Specjalistyczne Centrum Medyczne im. św. Jana Pawła II spółka akcyjna

L.dz. EZP.3820.286.2021

Znak sprawy ZP/PN/2021/30 – jednorazówka

dotyczy : pytań wniesionych do prowadzonego postępowania o udzielenie zamówienia publicznego **na zakup i dostawę** wraz z rozładunkiem jednorazowych materiałów medycznych na **potrzeby Specjalistycznego Centrum Medycznego im. św. Jana Pawła II S.A.**

pakiet 23, pozycja 1

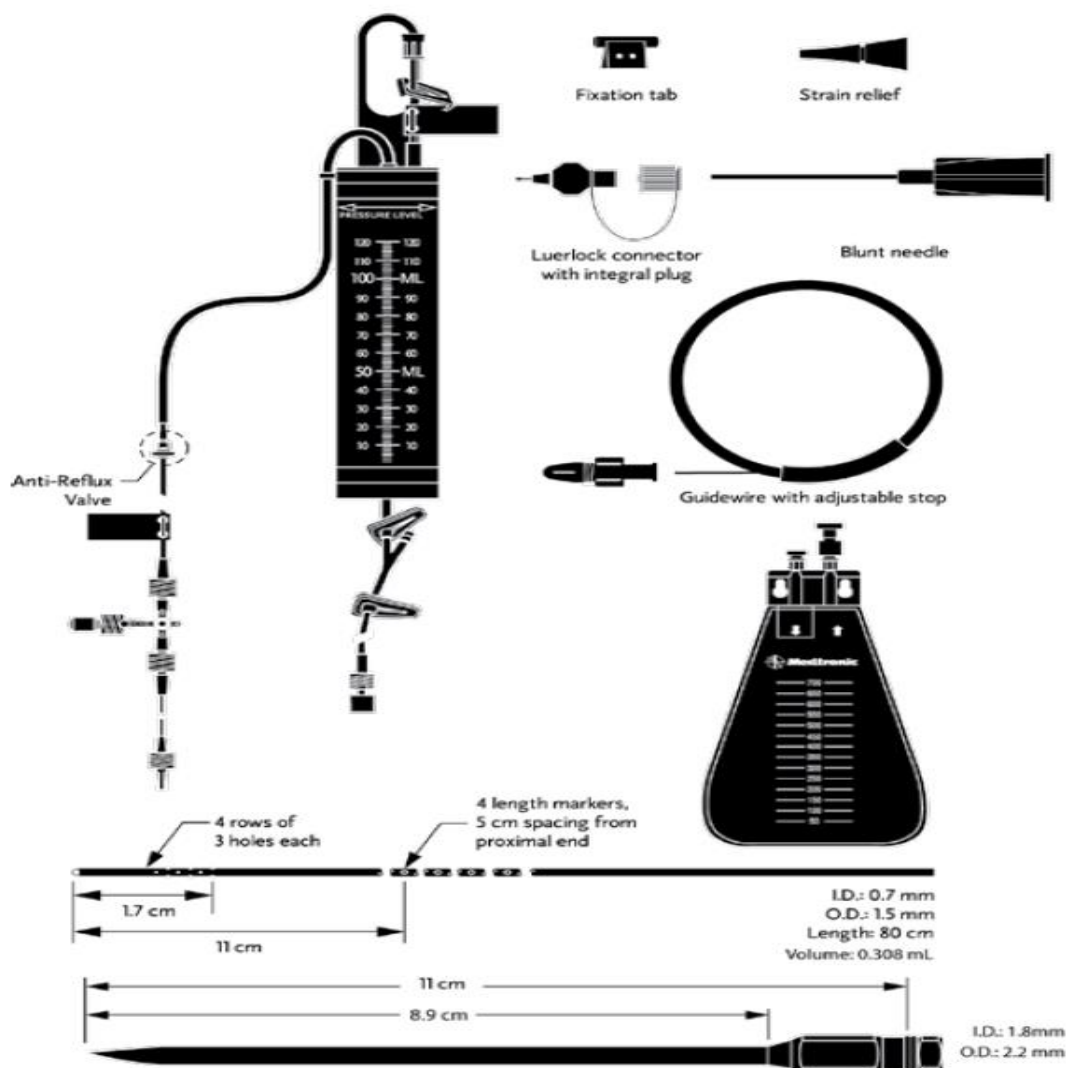
Prosimy o dopuszczenie zestawu drenażowego z drenem długości 35 cm z możliwością docięcia do żądanej długości, światło drenu 1,5mm przy średnicy zewnętrznej 2,8mm z 16 otworami drenażowymi w końcu dystalnym i komorą kroplową 50ml oraz workiem drenażowym 700 ml z możliwością upuszczenia płynu.

Odpowiedź 5: Zamawiający dopuszcza

Odpowiedź 34: Zamawiający dopuszcza**Pytanie 35****Pakiet 1, poz. 3**

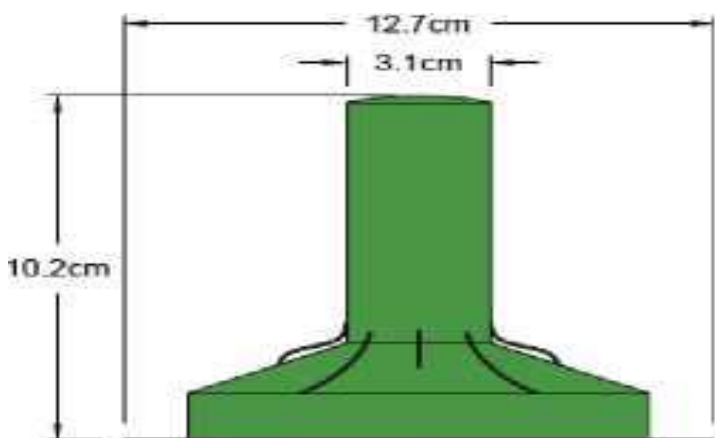
Czy Zamawiający wyrazi zgodę na zaoferowanie osłony na rękaw z włókniny polipropylenowej laminowanej folią PE, pakowany a'2 szt?

Odpowiedź 35: Zamawiający dopuszcza**Pytanie 36****Pakiet 3, poz. 1**
